改善箇所説明図

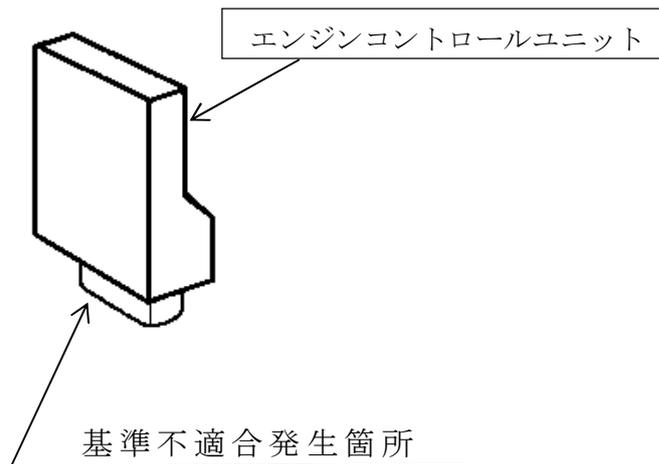
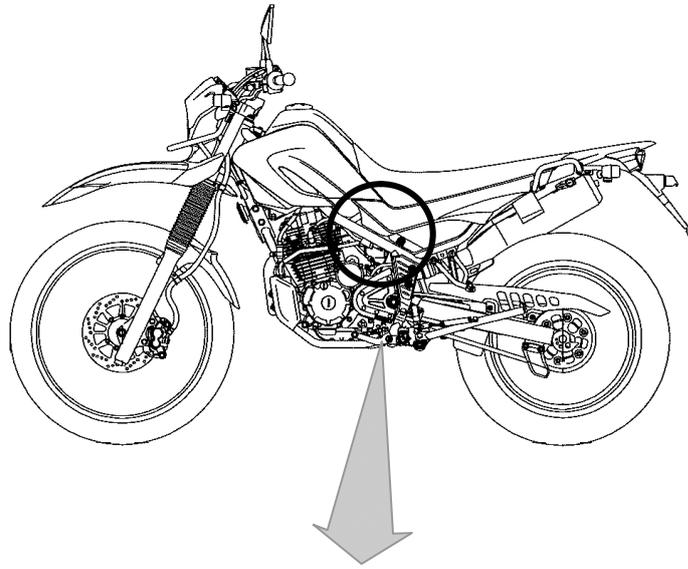
車載式故障診断装置において、エンジンコントロールユニット（ECU）のプログラムが不適切なため、外部診断器（スキャンツール）接続後にECUが保安基準第31条の基準に適合しない通信処理を行う。そのため、スキャンツールによってはECUとの通信が不能となり、故障診断ができないおそれがある。

改善の内容：全車両、エンジンコントロールユニットのプログラムを対策プログラムに書き換える。

識別：車両左側のサイドスタンド取り付け部付近に白ペイントを塗布する。
